## **Progetto LIFE Pianalto**

## **Comune di Poirino**

### **Nuova Scuola Materna**

**Consulenza energetica**

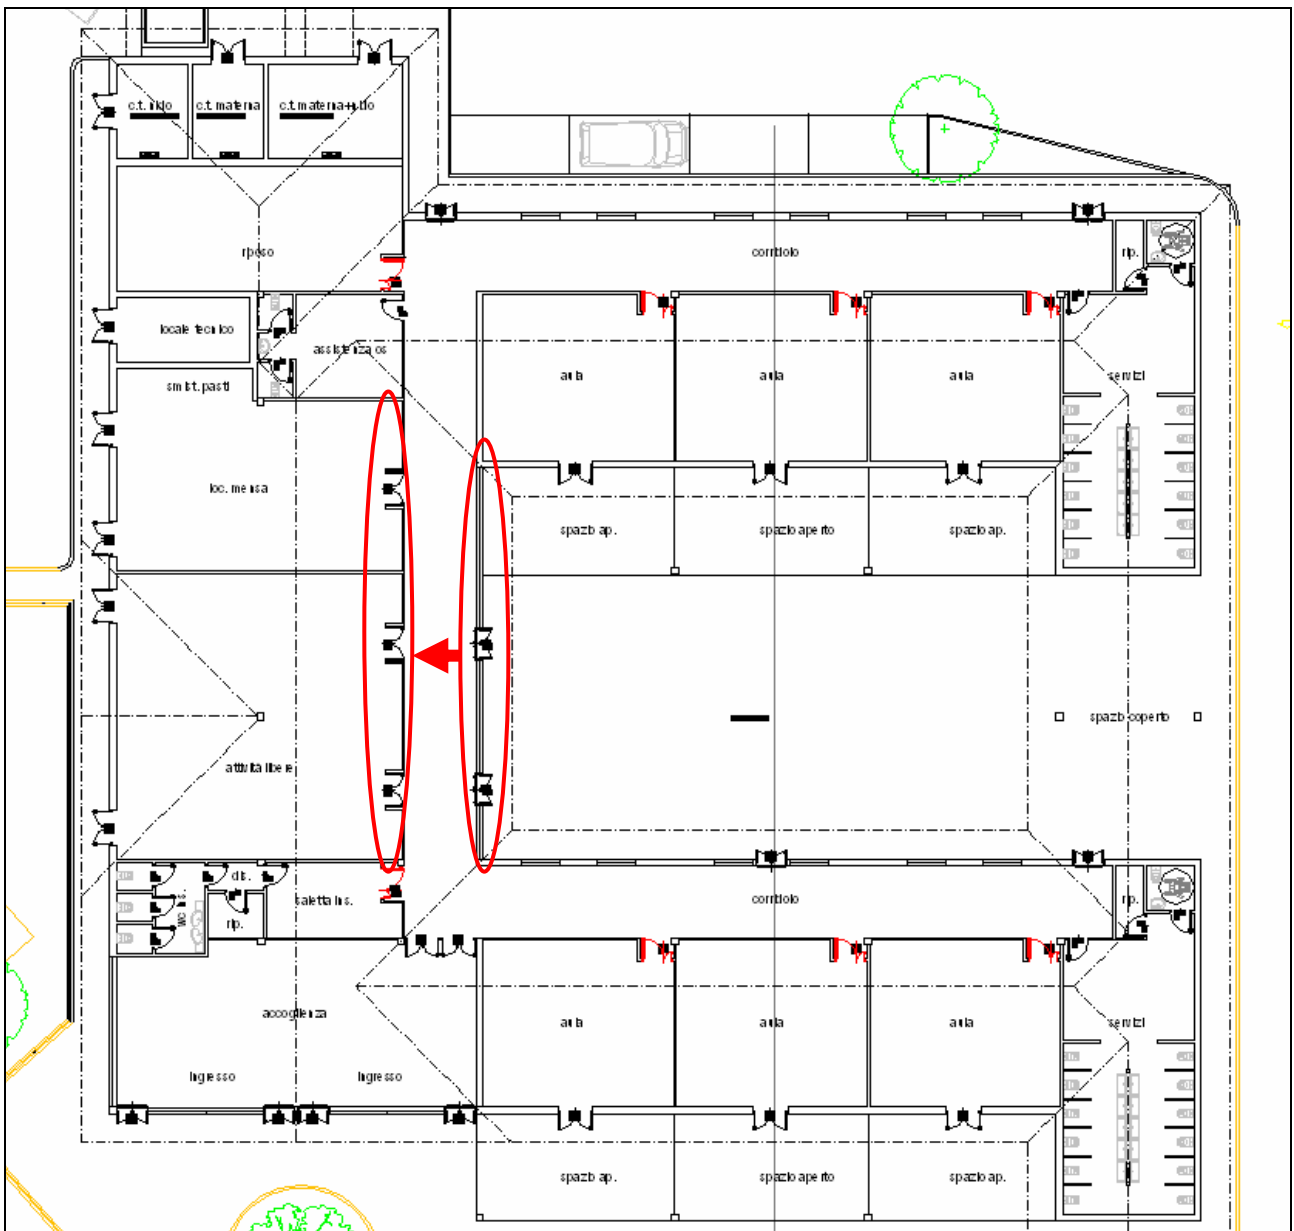
Al fine di evitare un surriscaldamento estivo dell'ambiente relativo all'ingresso serra, e permettere di omogeneizzare l'aspetto interno della superficie trasparente, sarebbe inoltre possibile adottare, per la fascia che va da quota 0,2 m a quota 2,2 m (come indicato nei prospetti), un sistema di vetratura di tipo riflettente.

Per massimizzare l'efficacia dell'illuminazione naturale, vista anche la profondità della manica principale dell'edificio, si propone una modifica del layout distributivo interno, al fine di favorire l'illuminazione naturale dello spazio destinato alle attività libere e al locale mensa, che potrebbero così usufruire di un illuminamento naturale indiretto dal corridoio verso il cortile interno, per mezzo di serramenti interni trasparenti posti nella parete di separazione.

*Assonometria solare – 21 Giugno, ore 16.00*

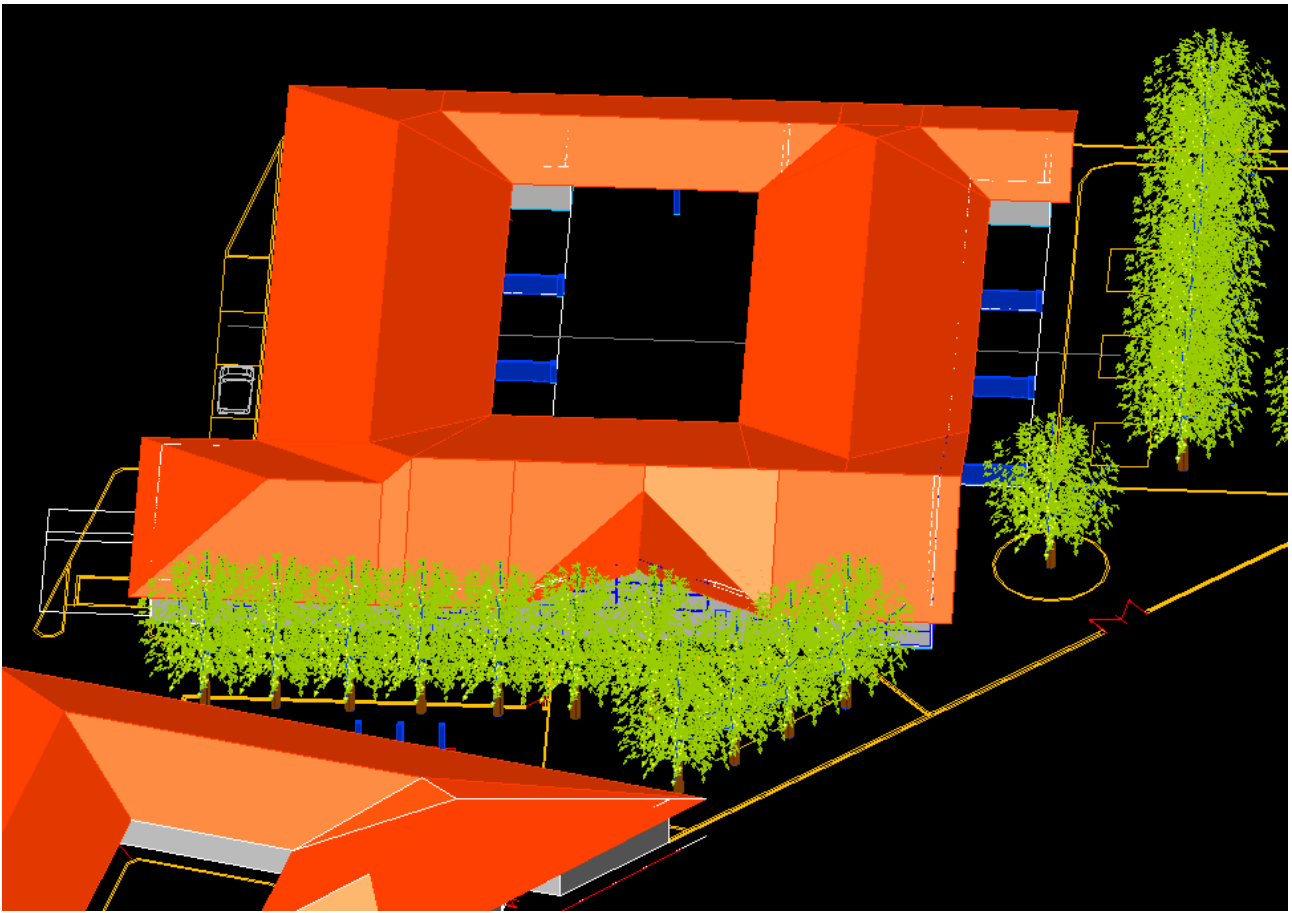
In seguito a tali verifiche, risulta una sola situazione di rischio di eccessivo soleggiamento delle superfici trasparenti, che occorre nel periodo estivo nelle prime ore pomeridiane (dalle ore 14.00 alle ore 17.00). Tale rischio riguarda in particolare le superfici vetrate relative al locale destinato alle attività libere. Per correggere tale situazione, è consigliabile aumentare le piantumazioni di alberi in corrispondenza del lato ovest dell'edificio.

*Schema indicativo di una possibile configurazione dell'impianto ad aria*

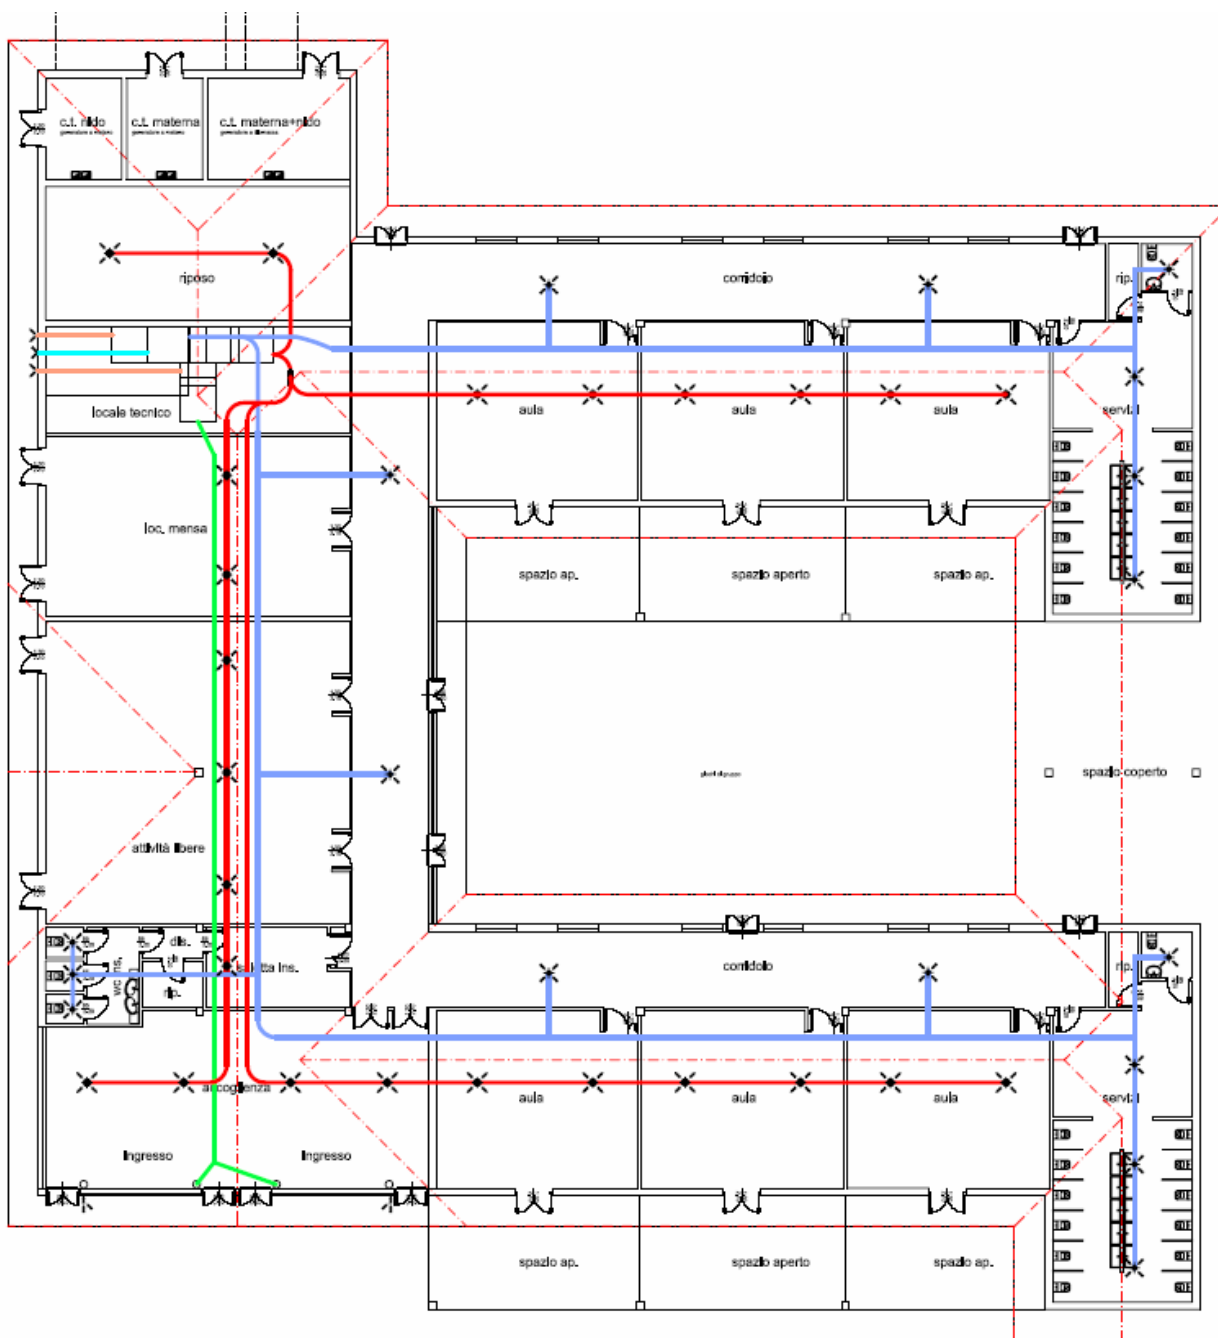
Allo schema di base sopra illustrato, è possibile, se ritenuto necessario in fase di progettazione definitiva dell'impianto termico, aggiungere una sezione di umidificazione (possibilmente a vapore) e relativa batteria di post-riscaldamento, oltre ad eventuali silenziosi.

La potenzialità necessaria per il riscaldamento dell'aria (potenzialità della batteria di riscaldamento), considerando le condizioni peggiori (temp. est. -8 °C, temperatura di immissione 35°C), dovrebbe aggirarsi intorno a 80 kW.

Per quanto riguarda l'immissione dell'aria in ambiente, al fine di massimizzare l'efficienza di ventilazione e di miscelazione dell'aria, si raccomanda l'utilizzo di diffusori ad effetto elicoidale.
